2. 指摘事項に対する検討結果

【6.トンネル坑口位置の前出し計画について】

【8. 桑畑ランプの計画について】

【9.橋梁のクリアランスについては、昨年の高知自動車道の災害事例も参考に整理がしておいた方がよい。】

3号トンネル北側坑口計画平面図

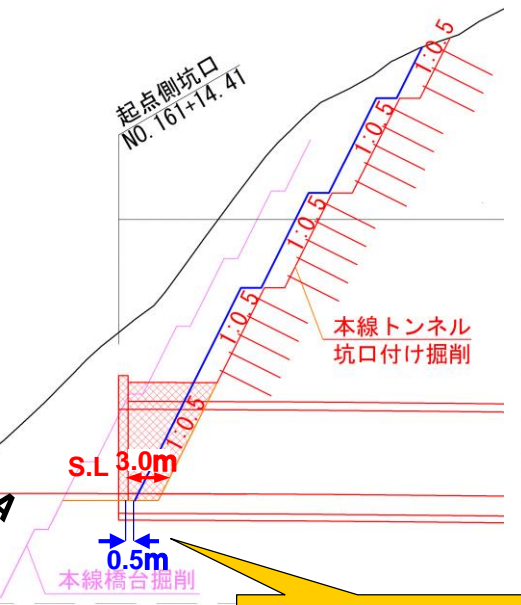
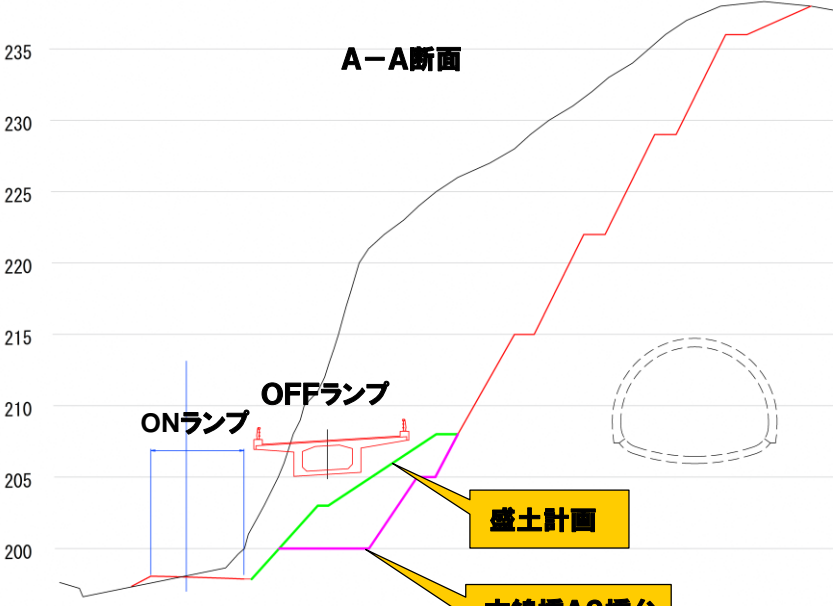
- ・A-A断面においてOFFランプ橋計画に伴い本線橋A2橋台掘削後の盛土計画が坑門工位置のコントロールとなる。
 - ・本線A2橋台の床掘が坑口付け掘削および側面切土計画と干渉する。
 - ・OFFランプの切土・盛土計画が坑口付け掘削および側面切土計画と干渉する。
- ⇒坑門工位置の変更はできないが坑口付け位置をSL上の3.0mから下半盤における型枠設置余裕0.5mの位置にすることによって切土規模が縮小可能となる。(切土段数は同じ)

赤色：当初計画 (SL上3.0m確保)
 青色：変更計画 (下半盤0.5m確保)

坑口付け掘削位置を坑門工背面から0.5mとすることによって切土が縮小する。

○現道交通状況

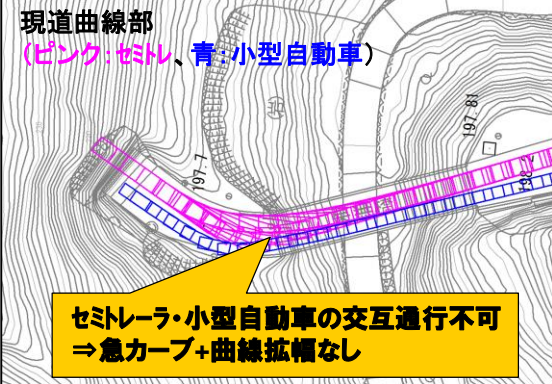
■ 現道(国道168号)はセミトレーラがセンターラインを超えての走行となる。また、小型自動車との離合も厳しい

○ランプ規格の縮小

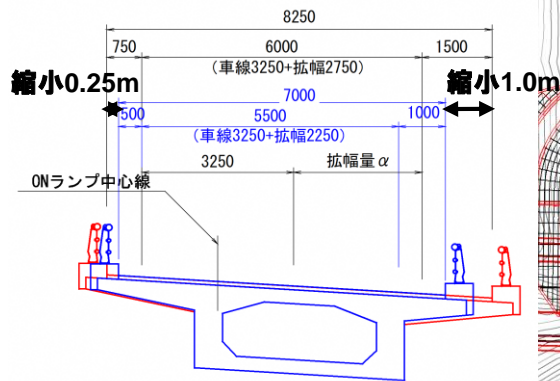
■ ランプ規格をB規格からD規格に変更することで、ランプ幅員の縮小は可能であるものの、縮小されるのは曲線内側であるため、切土への影響はほとんど生じない。

■ ランプ規格の変更(B規格⇒D規格)により、外側0.25m、内側1.0mの幅員縮小が可能であるものの、外側にある切土への影響はほとんど生じない。

写真3
復旧状況
橋梁は原型復旧している。斜面とのクリアランスは10~15m程度。山側桁下クリアランスは2m程度と思われる。

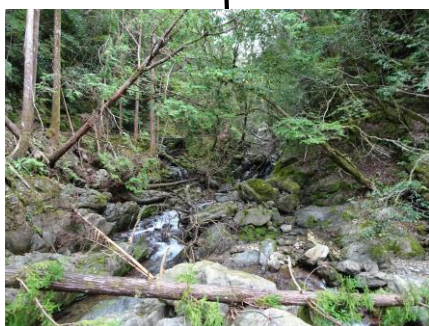
トンネル坑口部の斜面が崩落し、橋梁上部工に土砂が堆積し、落橋したものである。

高知自動車道の事例を確認するとともに、渓床勾配の確認や、想定される土石流規模に対して必要流下断面積を算定し、現在の桁下高さが問題ないことを確認した。

■ 桑畑地区ランプ

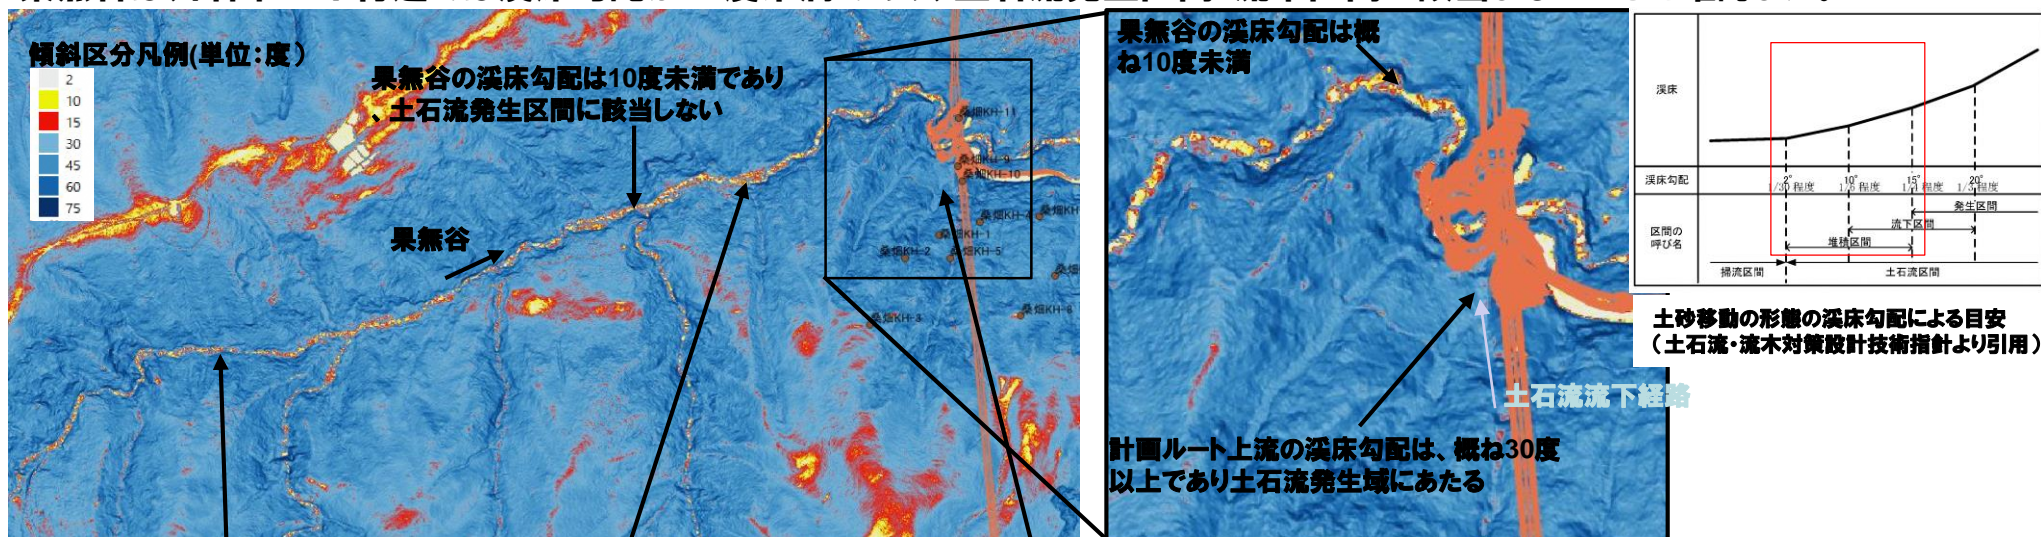
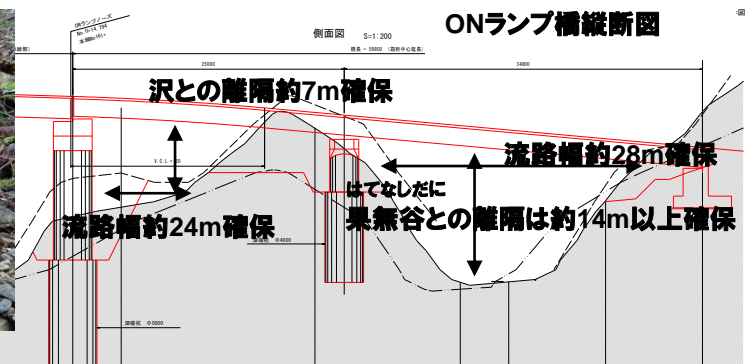
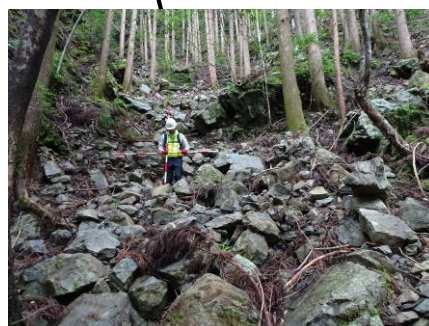
果無谷は、計画ルート付近では溪床勾配が10度未満であり、土石流発生区間・流下区間に該当しないことを確認した。

小規模溪流には、30度程度の溪流に土石流堆積物が分布

- ・ 果無谷は溪床勾配が緩く土石流の堆積区間にあたり、土石流による危険性は低い。
- ・ ランプ橋周辺の小規模溪流については、溪床勾配が急で、土石流発生の危険性がある。
- ・ 小規模溪流については今後の調査で土砂量を確認し、流下断面についての検討を行う。

■ 七色地区本線

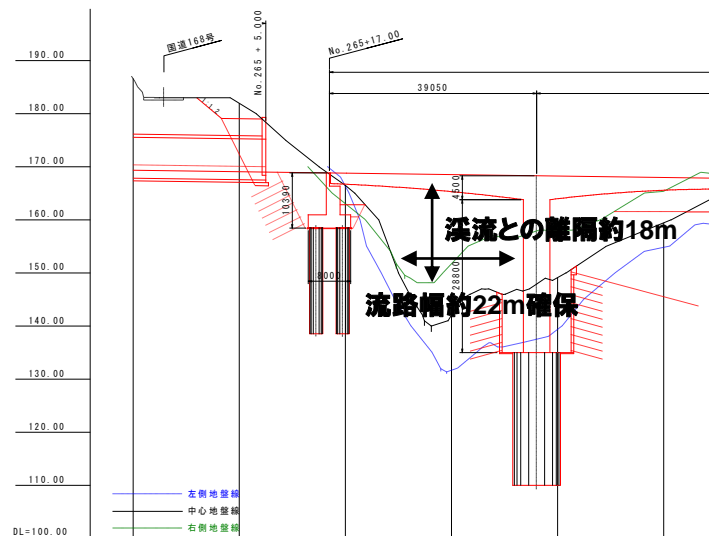
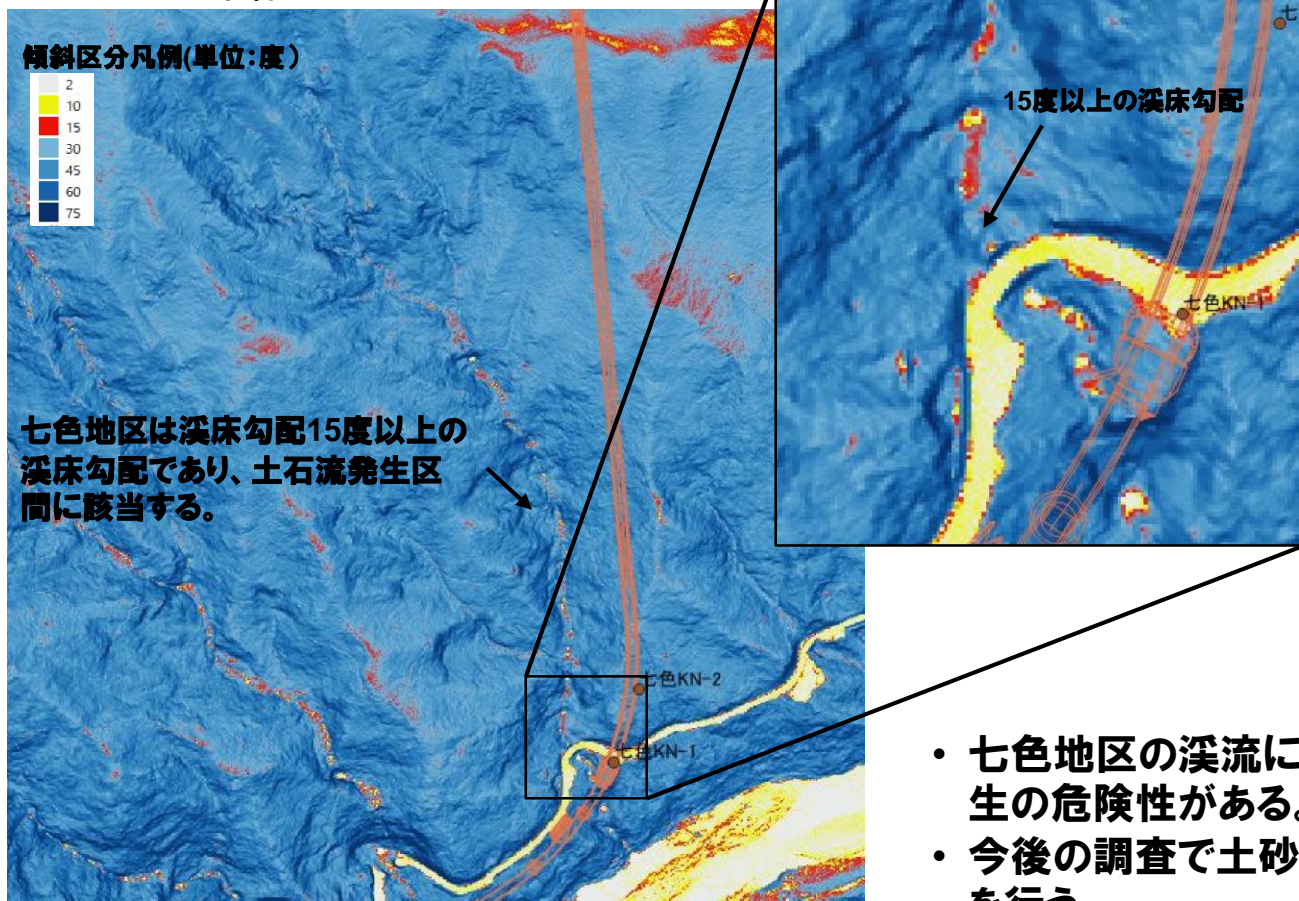
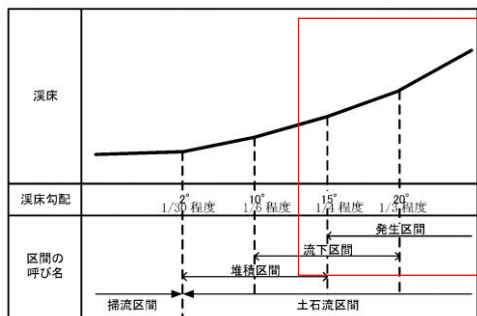
- 七色地区の溪流については、溪床勾配が急で、土石流発生の危険性がある。
- 今後の調査で土砂量を確認し、流下断面についての検討を行う。
